Движемся к логичному завершению, начинаю править досконально:

Разрабатываемая зона **FOOD & BEVERAGE**, условно названа **«ФЕСТИВАЛЬНАЯ ПОЛЯНА»/«FESTIVE POLYANA»** должна стать настоящим сердцем торгового центра, **МЕСТОМ ВСТРЕЧ**, куда можно прийти с друзьями, семьей или коллегами и насладиться своими идеальными моментами/**ENJOY YOUR IDEAL MOMENTS**

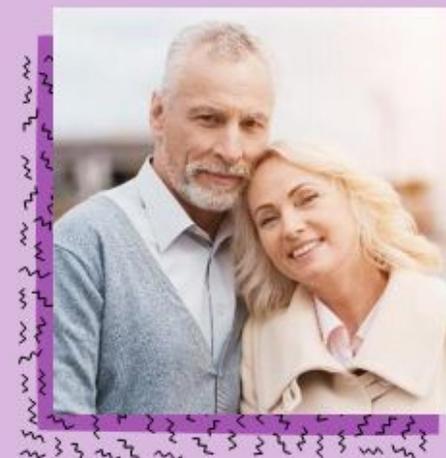
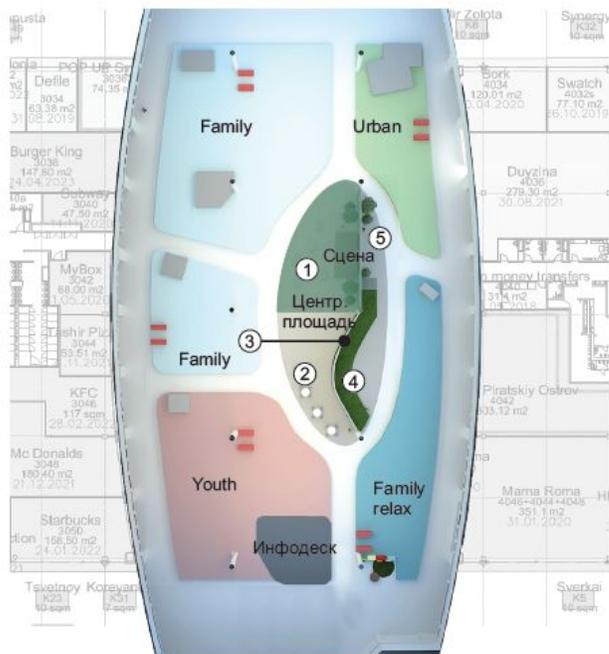
Слайд 8 замените пожалуйста новыми данными , следующий слайд

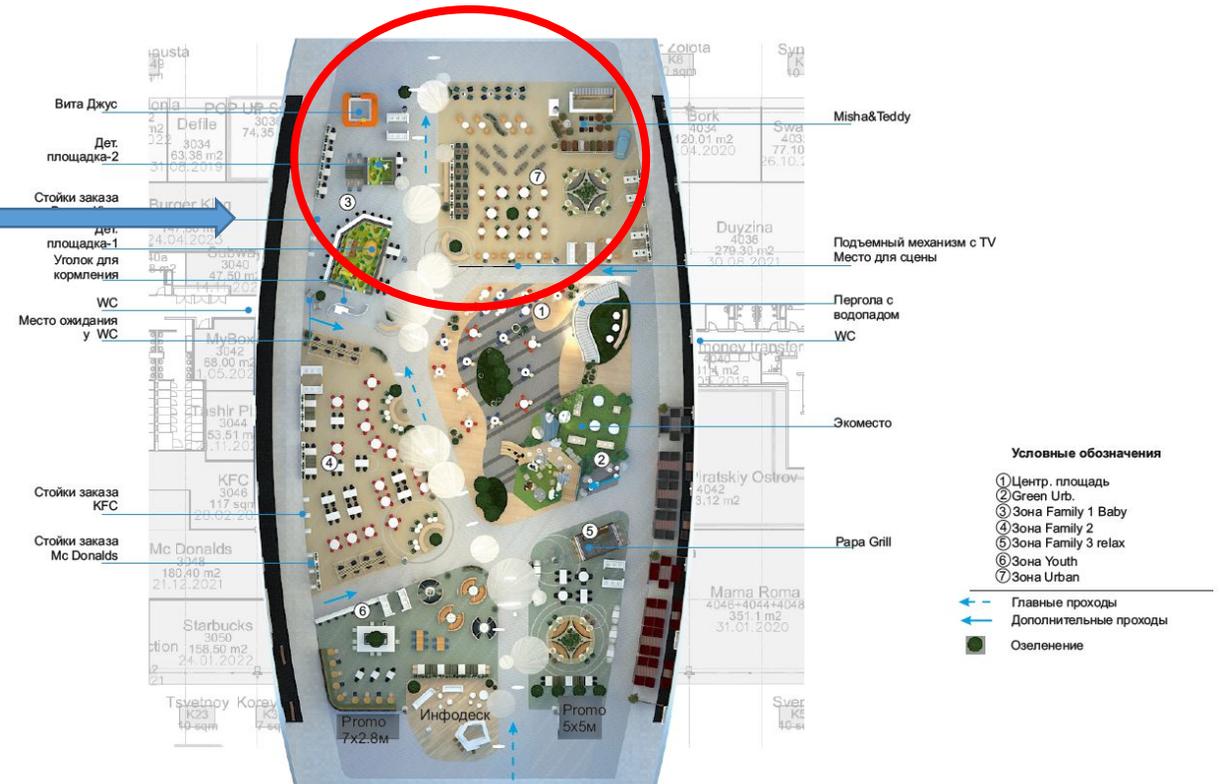
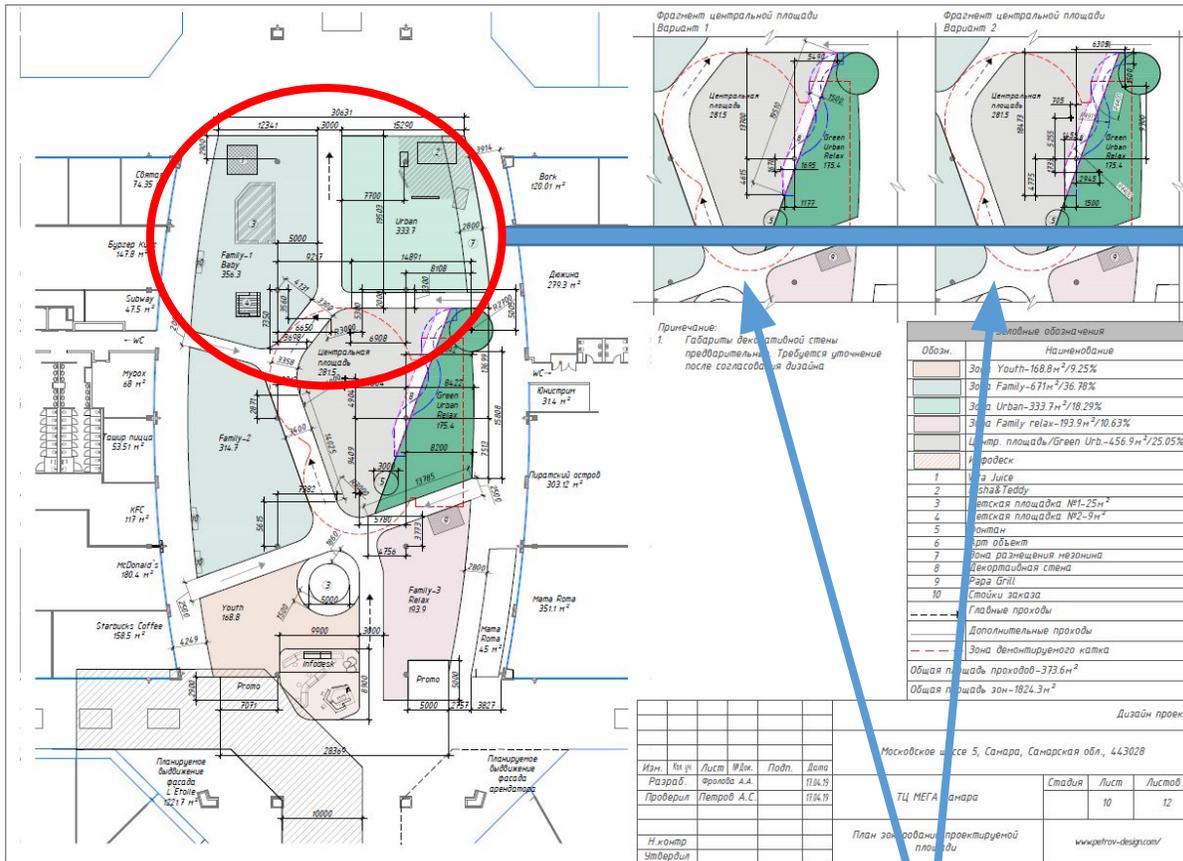
Слайд 13 – размеры зонирования НЕ соответствуют новому утвержденному плану, который приняли в работу

Мы же сместили влево центральную аллею! Размеры РД должны поменяться в соответствии, разве не так?....

Вот эти два варианта зачем в последней версии?! Это были эскизные, промежуточные прикидки..... Уберите, оставьте один с правильными размерами. Иначе это будет путать рабочих

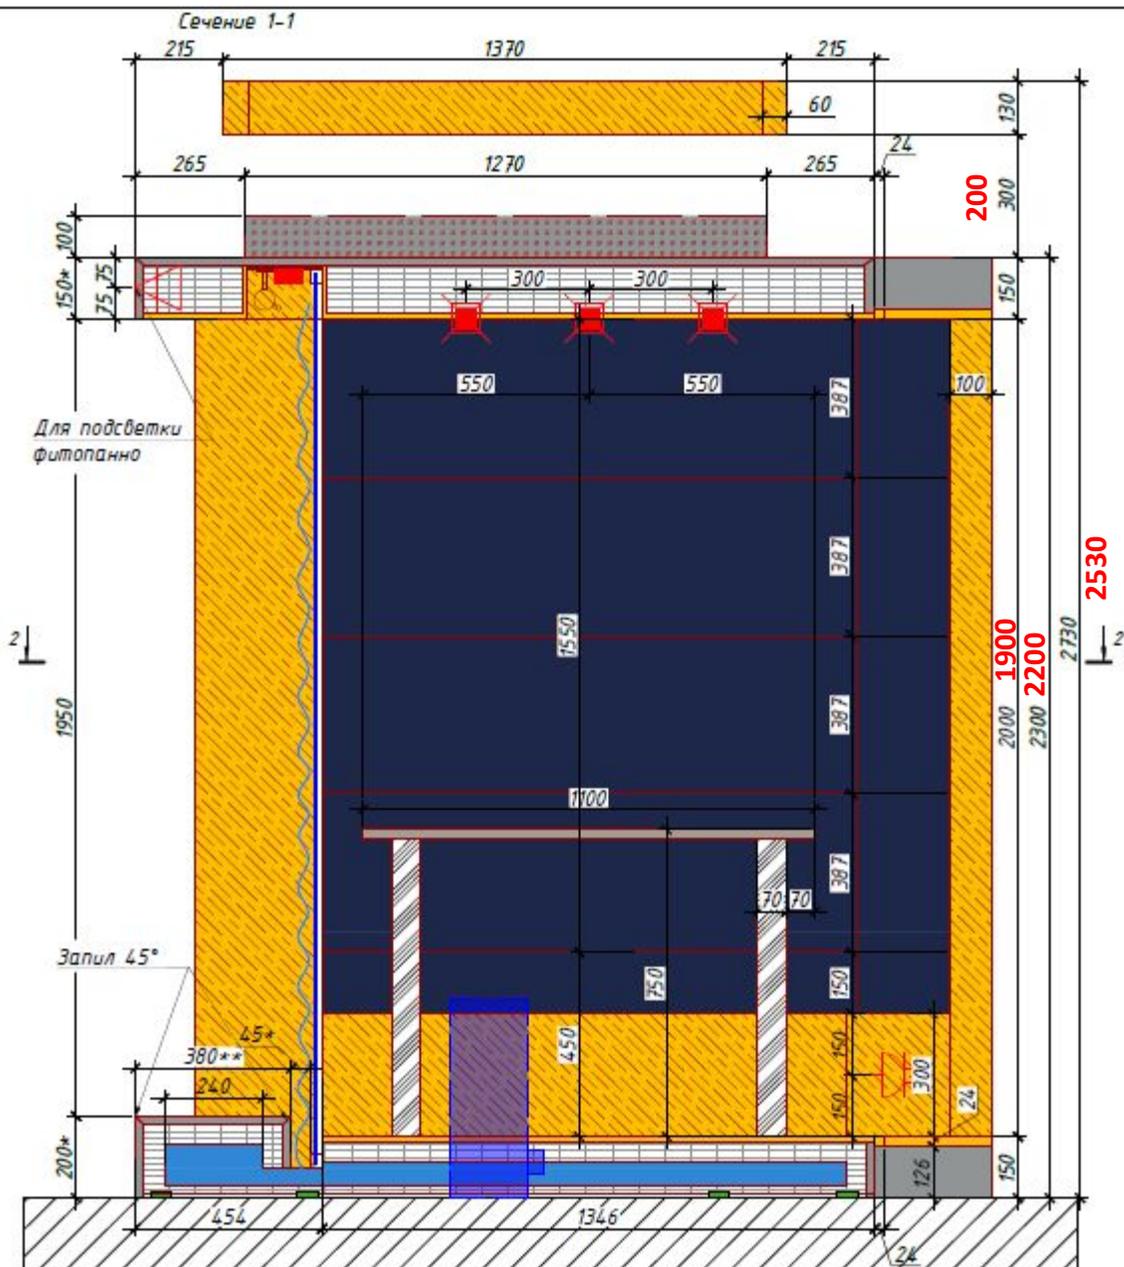
Ну почему бы не взять более креативны, но под нашу УНИКАЛЬНОСТЬ? Вот «камни» например.... И замиксовать их с вашими простыми формами кашпо?

ПОЖАЛУЙСТА!!! Еще раз – НЕ надо

ЧЕРНОГО!!!! ☹️((((((((((((((((мы все максимально
высветляем, вносим яркие НО цветные акценты, но не
черный.....

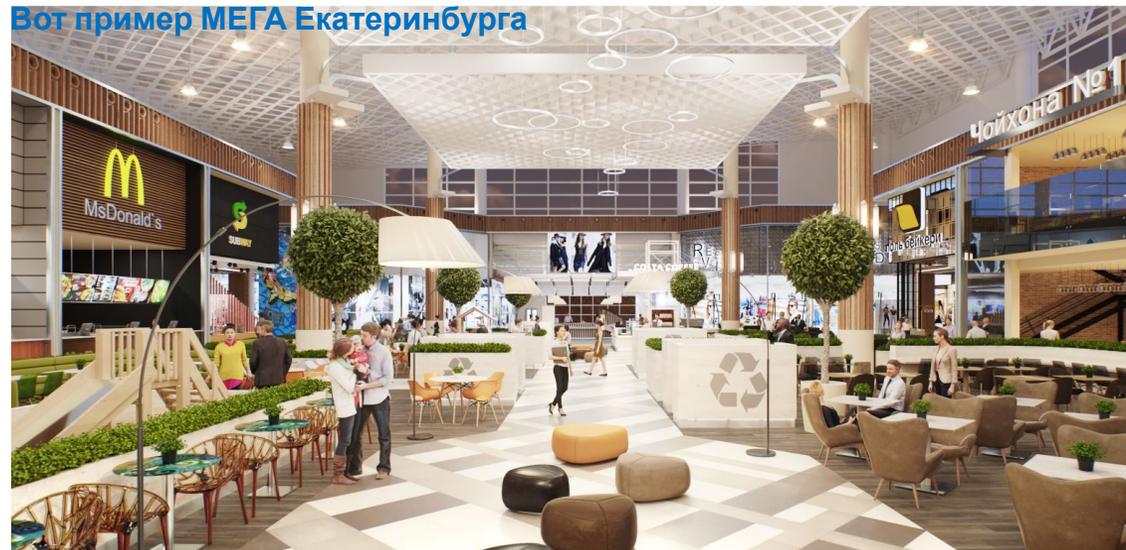
1. Нормальные, читабельные не «мутные» спецификации по мебели/светильникам/декор элементам....

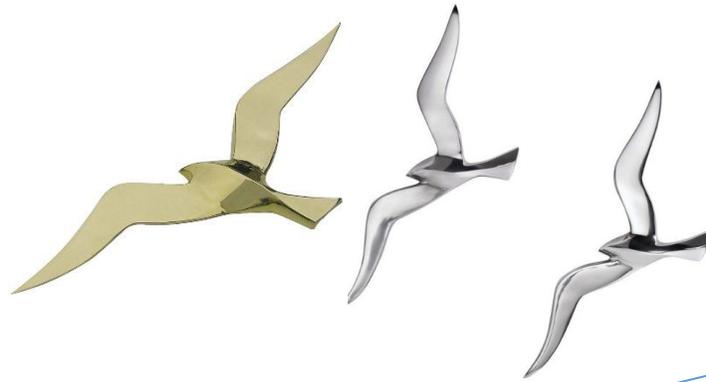
Сделайте более читабельной наш «Курорт», вот например, мне очень нравится **акустический потолок «волны»** – чем не наша Волга?! Ну и впилите его **выше наших чаек/облаков!** По всей поверхности фудкорта! Сразу станет более законченный привлекательный вид.

Сделайте более читабельные Чайки! Прекрасно «полетят» ниже «волн»
